福島第一原子力発電所 特定原子力施設に係る実施計画変更比較表（目次）

福島第一原子力発電所 特定原子力施設に係る実施計画変更比較表（第Ⅲ章 第1編）

福島第一原子力発電所 特定原子力施設に係る実施計画変更比較表（第Ⅲ章 第2編）

図 2. 2. 2-2 敷地境界線上の最大実効線量評価地点

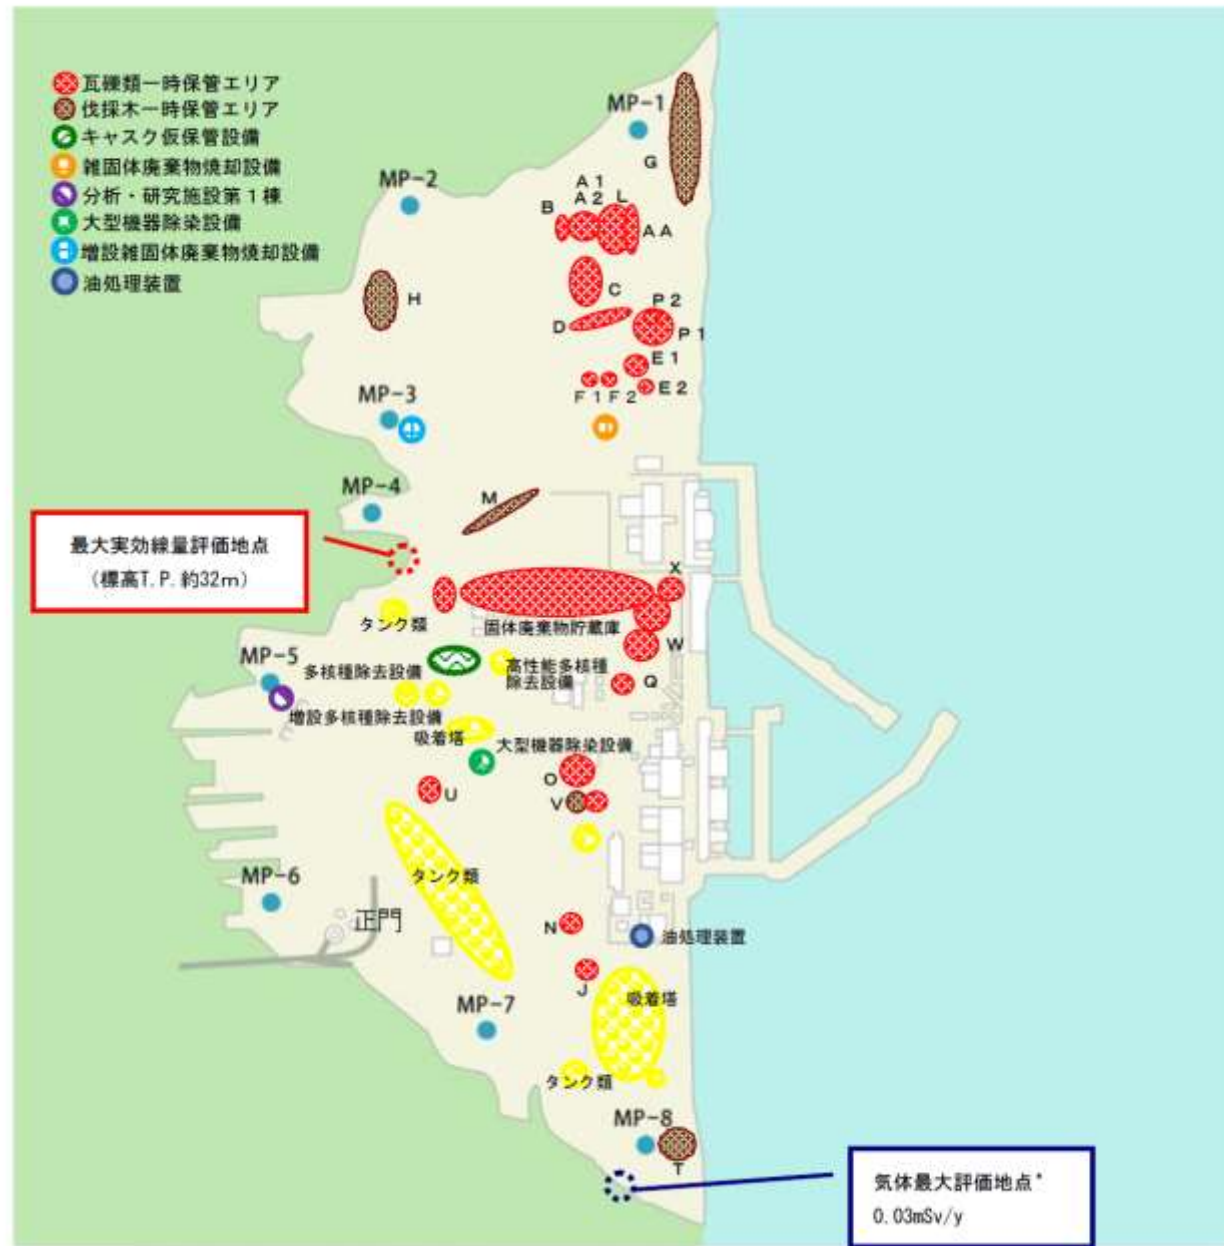
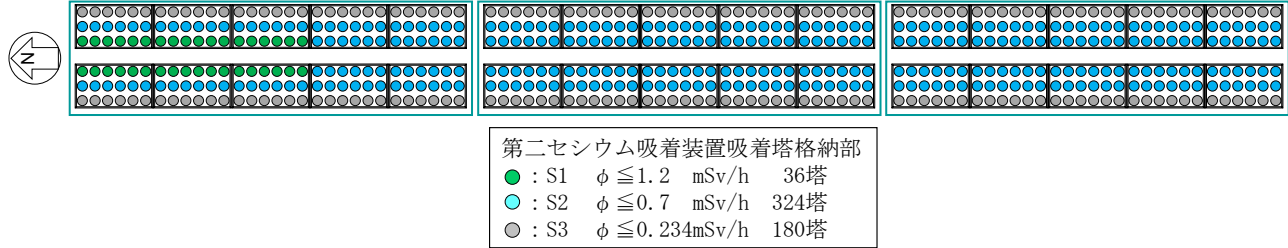
大型廃棄物保管庫の位置(吸着塔と表示)を追加
